Arbeitsblatt DWA-A 904

Richtlinien für die Anlage und Dimensionierung ländlicher Wege (RLW)

Korrekturhinweis von Oktober 2026

Seite 69, Gleichung (1):

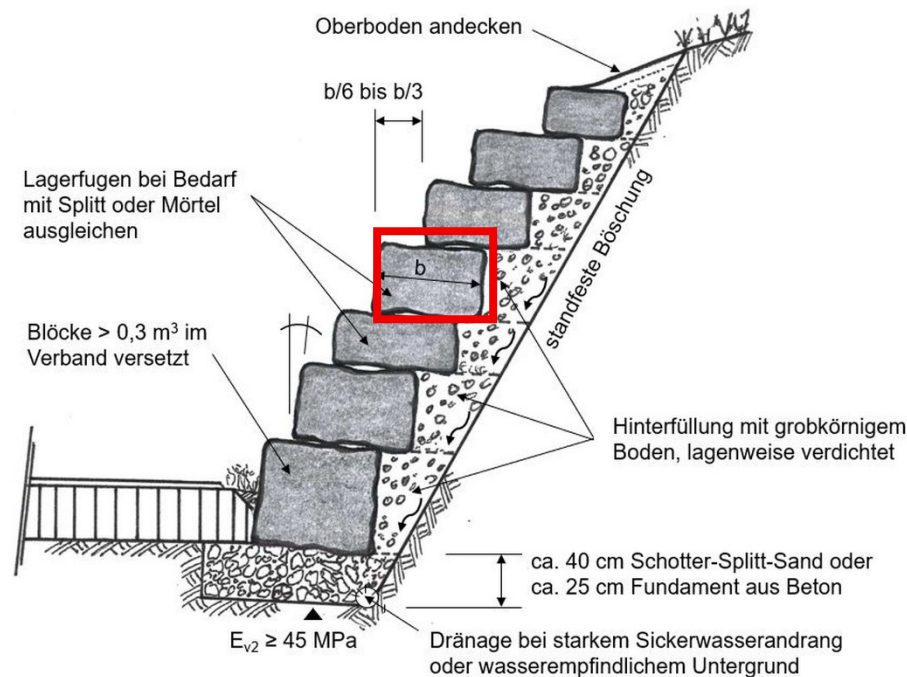
Bitte korrigieren Sie Gleichung (1) folgendermaßen:

$$i_{\max} = r_a - \sqrt{(r_a^2 - D^2)}$$
